Communauté de communes ARDENNES THIERACHE

Objet de la délibération
Avis Projet Eolien Côte de Vauzelles (Commune d'Aubigny Les Pothées, Logny-Bogny, Lépron-Les-Vallées)
 <i>Réf : 2024061</i>

**Avis délibéré sur le projet de parc éolien de « Côte des
Vauzelles » à Logny-Bogny, Aubigny-les-Pothées et
Lépron-les-Vallées (08),
porté par CEPE Côte des Vauzelles**

n°MRAe 2023APGE98

Figure 3: Figure 3 – situation des éoliennes par rapport aux zones humides

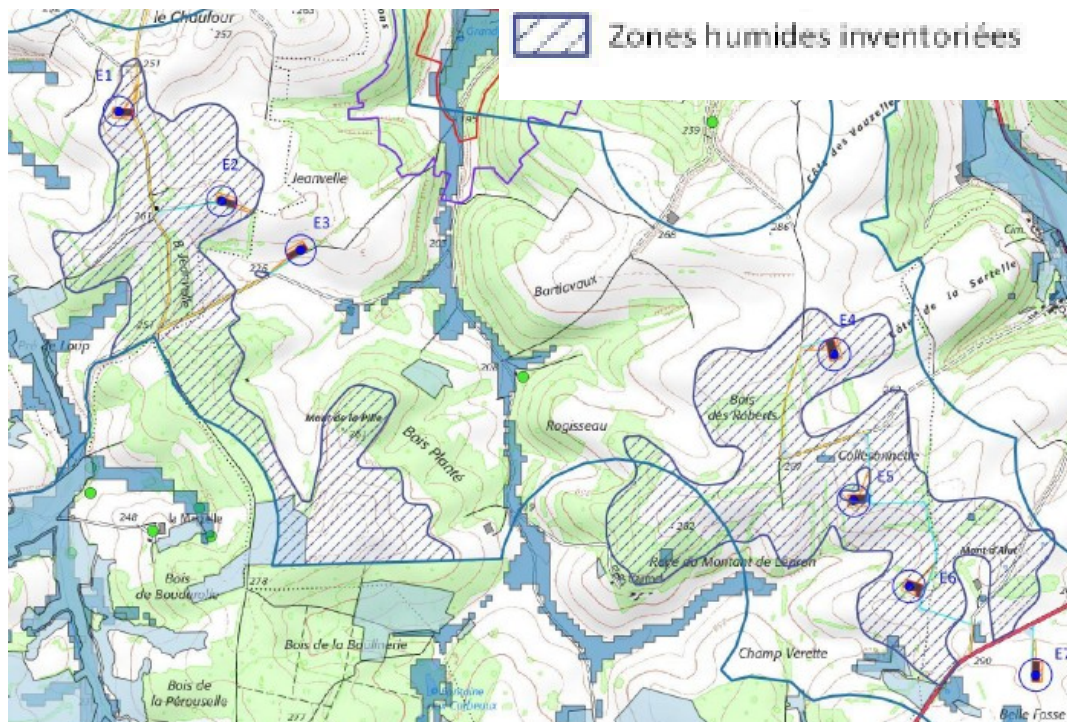
L'Ae constate que 5 éoliennes sur les 7 du projet sont situées dans ces zones humides, qui sont impactées à hauteur de 5,22 ha dont 2,35 ha en phase chantier et exploitation et 2,87 ha en seule

phase chantier. Le dossier indique que la conception du projet a pris en compte la présence des mares et zones humides identifiées lors des sondages pédologiques, afin de limiter les emprises des ouvrages. L'Ae estime, au vu de la carte du dossier figurant en figure 3 ci-avant, que ce n'est pas le cas.

Le dossier n'indique pas pourquoi un emplacement des éoliennes en dehors des zones hachurées en bleu (zones humides) n'a pas été recherché.

L'Ae recommande de rechercher en priorité l'évitement des zones humides y compris au sein de l'emprise actuelle du projet et, le cas échéant, de justifier l'impossibilité d'implanter les éoliennes en dehors de ces zones humides.
